OSALLISTEN KOMMENTIT

Saadut kommentit kaavamuutoksen numero 002558 (Päiväkummun pientalotontit ja virkistysalue) valmisteluaineistoon. Kysely tehtiin ajalla 27.3-10.4.2023 osallistuvavantaa.fi-sivuston kautta.

Lausunto Päiväkummun pientalotontit ja virkistysalue -asemakaavan luonnoksesta

LIITE 1. Metsikkökuviokohtaisia kommentteja

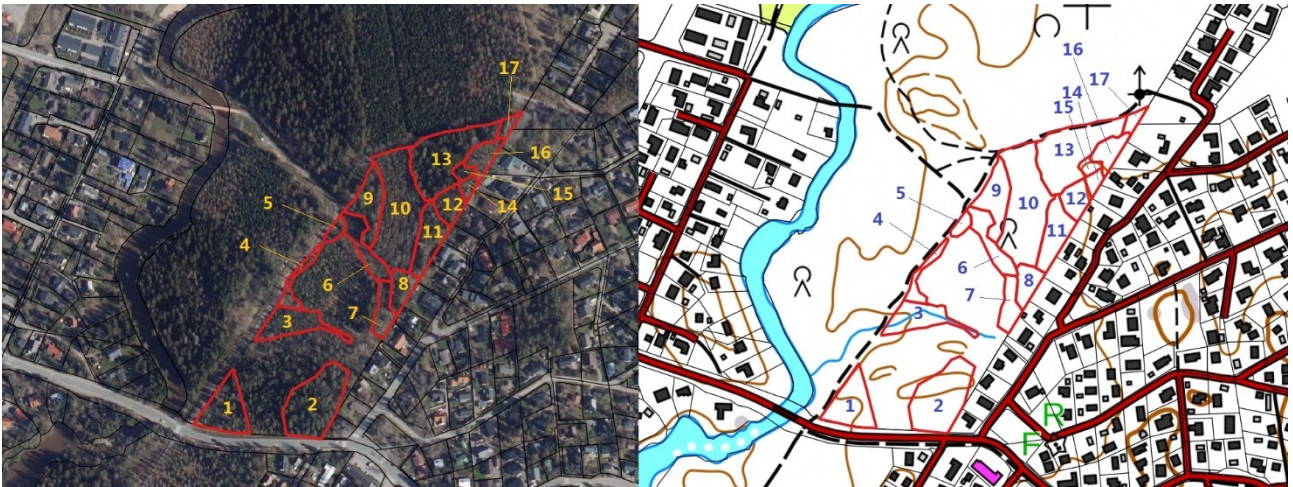
1. Ekologisen yhteyden ja hulevesien hallinnan kannalta tärkeä alue. Kaavaluonnoksessa rakentamatta jäävää aluetta
2. Läkstä havupuuvaltaista, erirakenteista sekametsää, vanhoja ylismäntyjä. Valtaosin rakentamisen ulkopuolella kaavaluonnoksessa, mutta pitäisi jättää kokonaan ulos.
3. Ojaksi kaivetun noron ympäristön lehtopohjaista nuorta-varttunutta lehtimetsää, tärkeä hulevesien pidättämisen kannalta. Ei sopivaa rakennusmaaksi. Mahdolliset hulevesialtaat pitää sijoittaa tämän alueen reunalle, sen ulkopuolelle.

4. Ulkoilutietä reunustava vyöhyke jolla mm. kookkaita haapoja, tammea, raitaa jne. Jätettävä rakentamisen ulkopuolelle.

5. Ulkoilutietä reunustava, maisemallisesti tärkeä metsikkö jossa mm. tammea ja vanhoja mäntyjä. Jätettävä rakentamisen ulkopuolelle.

6. . Lehtopohjaista nuorta lehtimetsää. Tärkeä hulevesien hallinnan kannalta. Ei sopivaa rakennusmaaksi. Jätettävä kokonaan rakentamisen ulkopuolelle.

7. Lehtopohjaista nuorta lehtimetsää (entistä niittyä). Tärkeä hulevesien hallinnan kannalta. Ei sopivaa rakennusmaaksi. Jätettävä kokonaan rakentamisen ulkopuolella.

8. Lehtopohjaista nuorta-varttunutta sekametsää, suuria raitoja. Ei sopivaa rakennusmaaksi. Jätettävä kaiken rakentamisen ulkopuolelle.

9. Erittäin runsaslahopuustoista, varttunutta-ikästä, luonnontilaisen kaltaista sekametsää. Valtaosin lehtoa, kuvattu luontoselvityksessä virheellisesti kangasmetsäksi, ja kohteen huomattavat luontoarvot ovat ylipäättään jääneet selvityksessä tunnistamatta. Itäosastaan kohde on myös hulevesien hallinnan kannalta tärkeä. Suojelualuetasoinen kohde, jollaiseen ei missään nimessä tule 2020-luvun Vantaalla osoittaa rakentamista.

10. Kohde on luontoselvityksessä todettu virheellisesti ”metsittyväksi pelloksi”, ja sen huomattavat luonnonarvot ovat jääneet tunnistamatta. Todellisuudessa kyseessä on entinen pelto, joka on jo aikapäiviä sitten metsittynyt kosteaksi, lehtopohjaiseksi, puustoltaan nykyisin varttuneeksi ja erittäin runsaslahopuustoiseksi, monipuulajiseksi lehtimetsäksi. Kohteen pohjoispuolisko ja sille kaavailtua tulevaisuutta on kaavan valmisteluaineistossa virheellisesti kuvattu seuraavasti: *”Moreenimäillä ja rinteillä rinnetaloja ja metsäpuutarhaa, myös olevaa puustoa ja kivenlohkareita säilyttäen”*. Todellisuudessa kyseessä on kostea savikko. Kohde on hulevesien hallinnan kannalta erityisen tärkeä. Suojelualuetasoinen kohde, jollaiseen ei missään nimessä tule 2020-luvun Vantaalla osoittaa rakentamista.

11 . Varttunutta, lehtopohjaista, luonnontilaisen kaltaista metsää. Samaa arvokasta kokonaisuutta viereisten kohteiden kanssa.

12. Lehtopohjaista, puustoltaan varttunutta, luonnontilaisen kaltaista lehtimetsää. Tuomea, haapaa, kookkaita raitoja sekä huomattavan paljon kookkaita pihlajia. Samaa arvokasta kokonaisuutta viereisten kohteiden kanssa; ei sovi rakennettavaksi.

13 . Kohdetta on luontoselvityksessä väitetty kangasmaaksi, mutta todellisuudessa se on huomattavilta osin tuoretta lehtoa. Myös kohteen luonne valtapuustoltaan iäkkäänä, luonnontilaisen kaltaisena, erittäin runsaslahopuustoisena sekametsänä on jäänyt selvityksessä tunnistamatta. Kohteelta on todettu selvityksessä merkittävien lintulajien pesintöjä, mutta tästä huolimatta sitä ei ole jostain syystä selvityksessä kuitenkaan merkitty arvokkaaksi lintukohteeksi. Suojelualuetasoinen kohde, jollaiseen ei missään nimessä tule 2020-luvun Vantaalla osoittaa rakentamista.

14. Lehtipuustoa lehtopohjalla, samaa arvokasta kokonaisuutta viereisten kohteiden kanssa.

15. Varttunutta kuusikkoa lehtopohjalla, samaa arvokasta kokonaisuutta viereisten kohteiden kanssa.

16. Nuorta lehtipuusta lehtopohjalla, runsaasti järeitä kuusimaapuita. Samaa arvokasta kokonaisuutta viereisten kohteiden kanssa.

17. Lehtoa, varttunut-iäkäs, luonnontilaisen kaltainen sekapuusto. runsaasti lahoppuuta. Suojelualuetasoinen kohde, jollaiseen ei missään nimessä tule 2020-luvun Vantaalla osoittaa rakentamista.
